Mission régionale d'autorité environnementale
NORMANDIE

**Avis délégué du 12 octobre 2026
Création de la zone d'aménagement concerté (Zac) à vocation
économique « Linoléum » sur les communes
de Notre-Dame-de- Bondeville et Le Houlme (76)**

N° MRAe n° 2026-22180

Figure 2: scénario d'aménagement (rapport de présentation Figure 38)

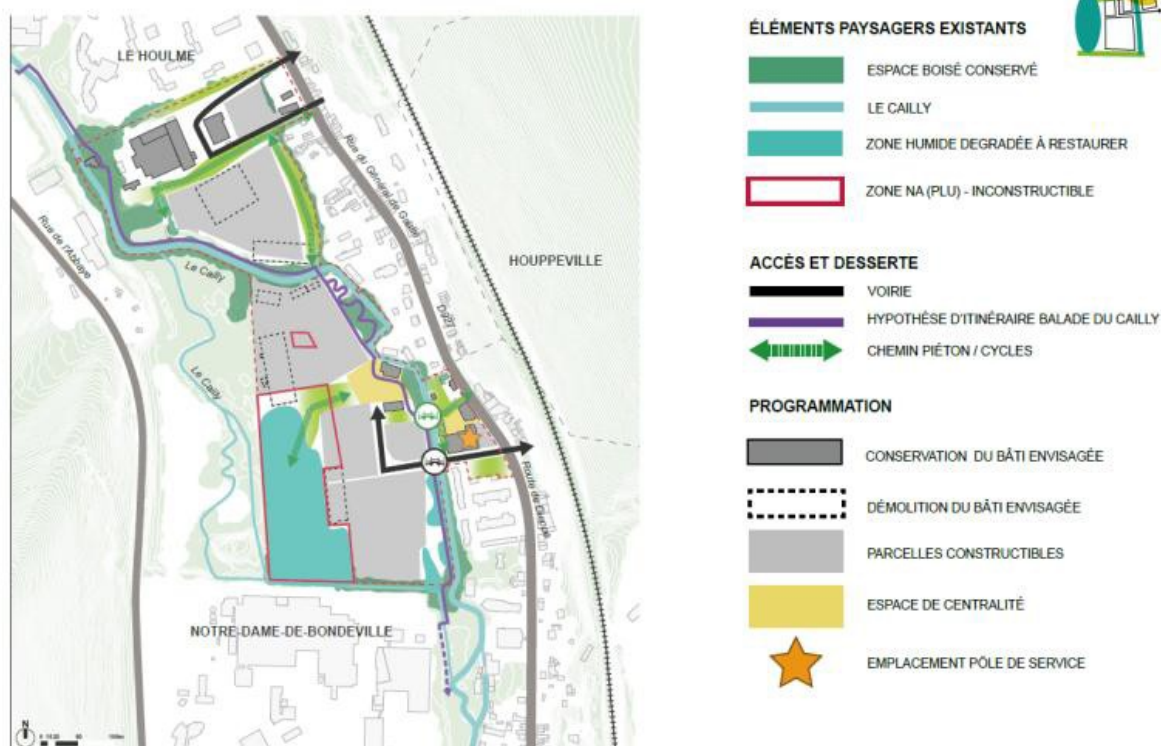
La configuration future de la Zac est peu détaillée. À ce stade, seul un synoptique organisationnel et un schéma d'intention indicatif d'aménagement du site (EI figure 5 p 25) sont présentés.

- le dossier présente des incohérences quant à l'emprise foncière réservée au pôle de services : celle-ci est annoncée à 0,6 ha dans le corps du rapport de présentation, alors que les décomptes de surfaces cessibles de l'étude d'impact et de l'étude d'optimisation de la densité n'allouent qu'un écart de 0,29 ha à 0,3 ha (la surface cessible passant de 7,06 ha hors pôle à 7,35 ha pôle inclus) ;

L'autorité environnementale recommande de fournir des versions finalisées des documents constitutifs du dossier, de mettre en cohérence les données relatives aux surfaces du projet et d'améliorer la lisibilité et l'actualisation des cartographies afin de permettre une compréhension claire du projet et des enjeux environnementaux.

Figure 3 : emprise des zones humides : gauche : à l'état initial ; droite : à l'état projeté (EI figure 103, 104, p.221-222). L'échelle est au 1/2000e

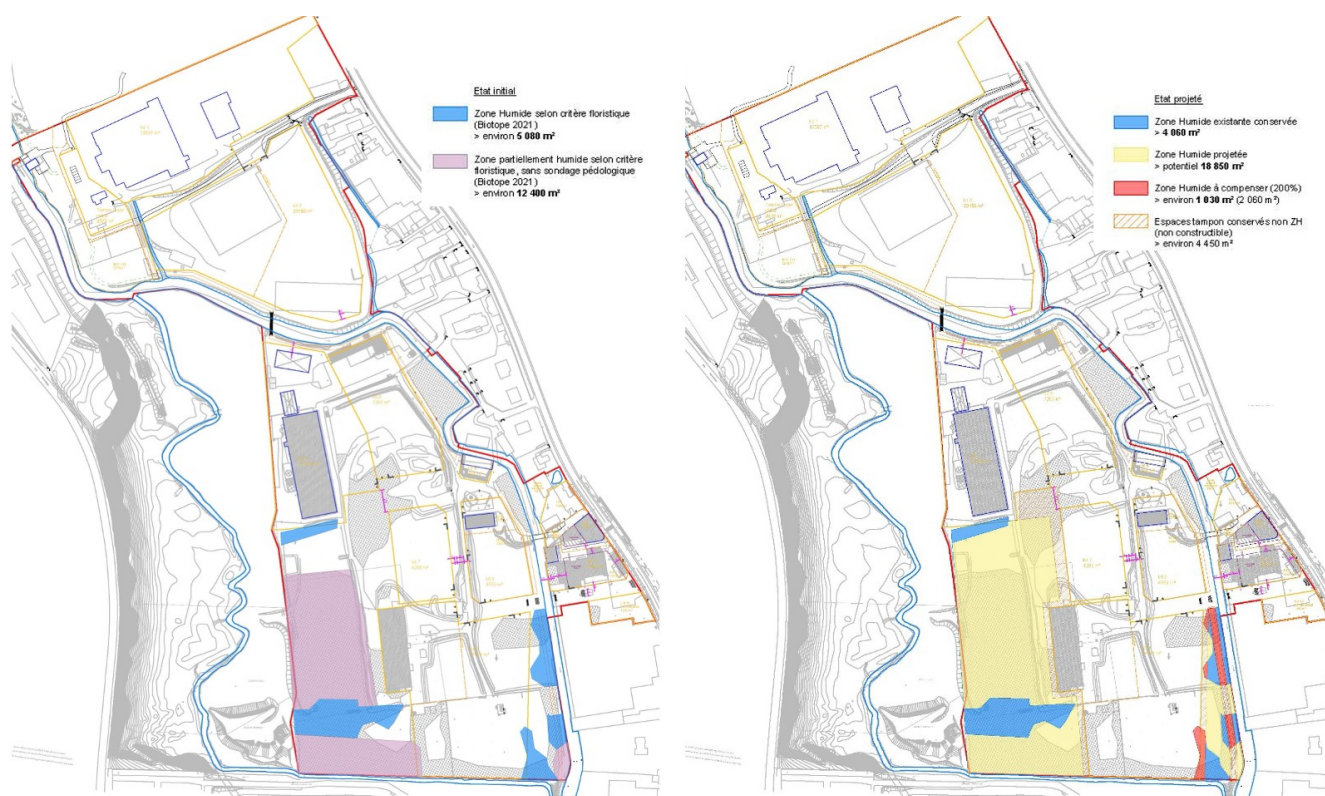
S'agissant des zones humides (Fig. 3), les investigations conduites selon les critères floristique et pédologique aboutissent à des résultats discordants. L'expertise floristique identifie 0,58 ha de zones humides avérées et 1,24 ha de secteurs potentiellement considérés comme zones humides, représentant au total 7,9 % de la surface du projet. En revanche, l'étude pédologique conclut à l'absence de zones humides dans les secteurs inventoriés, notamment en raison de la présence de remblais pouvant atteindre 1,40 m d'épaisseur. Cette étude pédologique n'a toutefois porté que sur environ 8 ha dans la partie sud du site, sans aucun sondage dans le secteur nord, les résultats ayant été extrapolés à l'ensemble du périmètre (EI figure 103 p. 221). Le dossier ne permet ainsi pas de lever les incertitudes liées à la présence de remblais et à l'engorgement éventuel des sols sous-jacents. La caractérisation et la délimitation des zones humides à l'échelle de la Zac doivent donc être consolidées.

Le projet prévoit la renaturation de la zone humide dégradée au sud-ouest. A l'état projeté, le dossier prévoit une surface potentielle de zones humides de 1,89 ha (EI figure 104 p. 222). Selon le dossier, cette emprise reste toutefois susceptible d'évoluer, notamment en fonction de l'implantation définitive du merlon prévu à l'ouest du site et du réemploi des terres excavées pour le remblaiement des excavations liées aux opérations de dépollution du site. Par ailleurs, environ 1 030 m² de zones humides seraient à compenser (EI p. 220). Pour l'autorité environnementale, les modalités de restauration sont insuffisamment détaillées, notamment concernant le décaissement prévu sur le site de la zone humide dégradée, les surfaces effectivement restaurées et les caractéristiques des aménagements projetés. Le dossier ne permet pas d'apprécier précisément les fonctionnalités écologiques attendues des zones humides restaurées ni de justifier le choix entre les mesures d'évitement, de réduction et de compensation.

L'autorité environnementale recommande de compléter et de consolider la caractérisation et la délimitation des zones humides sur l'ensemble du périmètre de la Zac, en particulier dans les secteurs non inventoriés et dans les secteurs de remblais.

- ***détaillant les modalités des mesures de restauration et de compensation des zones humides envisagées, notamment les travaux de décaissement et les fonctionnalités écologiques attendues, et en justifiant le choix des mesures d'évitement, de réduction et de compensation.***

Figure 4 : synthèse des enjeux écologiques (EI figure 96 p. 189)

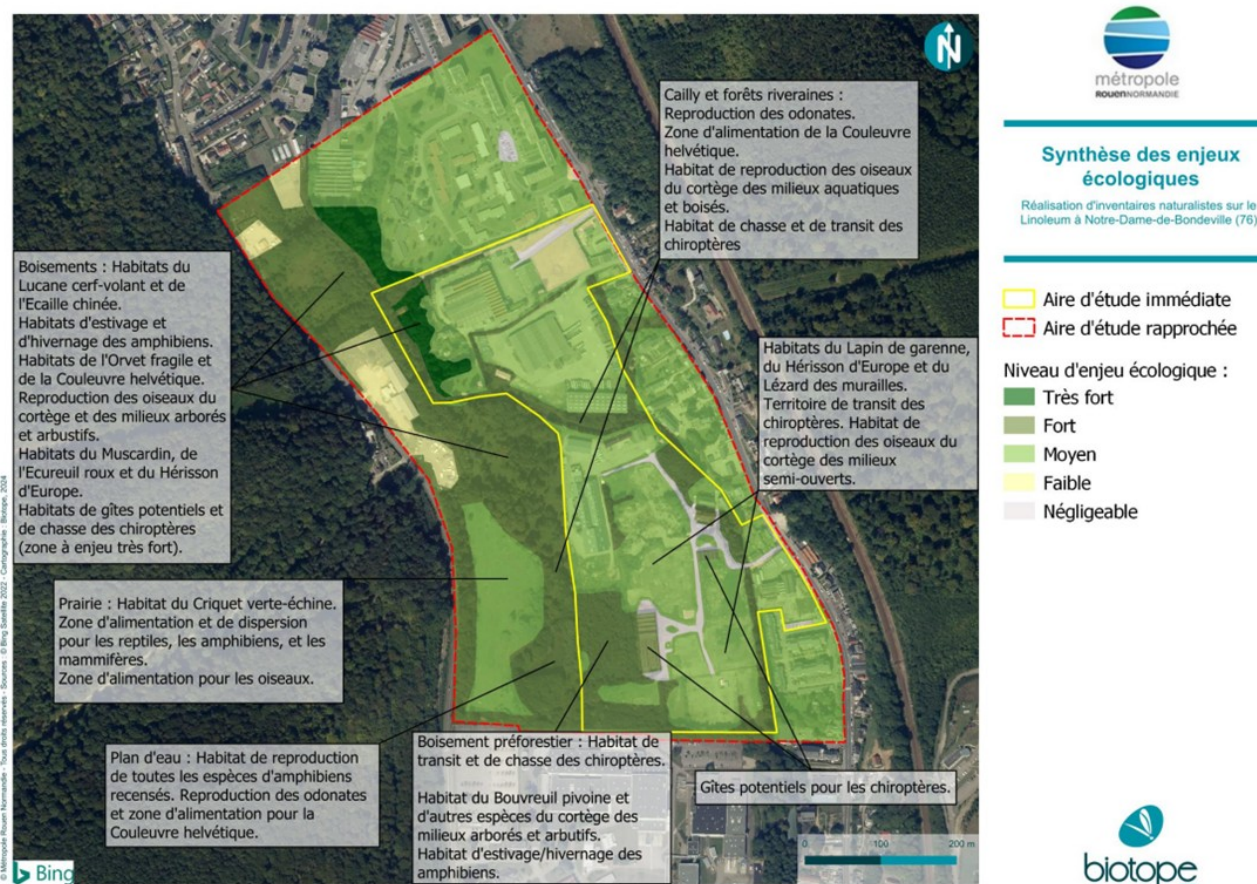
- les documents cartographiques fournis manquent de lisibilité sur certains points, préjudiciables à la bonne compréhension des enjeux. À titre d'exemple, sur la carte de synthèse des enjeux écologiques (EI figure 96, p. 189), la teinte retenue pour représenter les secteurs à enjeu écologique « très fort », notamment les boisements de ravins, la ripisylve du Cailly et les gîtes majeurs de chiroptères, se distingue difficilement du fond d'orthophotographie, également sombre dans les secteurs boisés.

Par ailleurs, le manque de lisibilité des cartes et des schémas d'aménagement nuit à la qualification des impacts du projet sur les friches arbustives, la ripisylve du Cailly, les boisements et les zones humides. En particulier, les esquisses d'aménagement prévoient des implantations bâties ainsi que de nouvelles infrastructures, notamment un nouvel accès routier, un pont routier et des passerelles piétonnes, à proximité immédiate du cours d'eau du Cailly, sans que les marges de recul minimales par rapport au lit mineur ni la préservation effective de la ripisylve et de ses fonctionnalités écologiques ne soient clairement garanties. Pour l'autorité environnementale, les marges de recul inconstructibles observées le long du Cailly mériteraient d'être précisées, notamment à l'emplacement des nouveaux franchissements et des parcelles d'activité, afin de garantir la préservation de la ripisylve et de ses fonctionnements écologiques.

- ***précisant sur les plans les emprises du projet, les marges de recul par rapport au Cailly et les mesures de préservation de la ripisylve et des autres milieux naturels notamment au niveau des nouveaux franchissements ;***
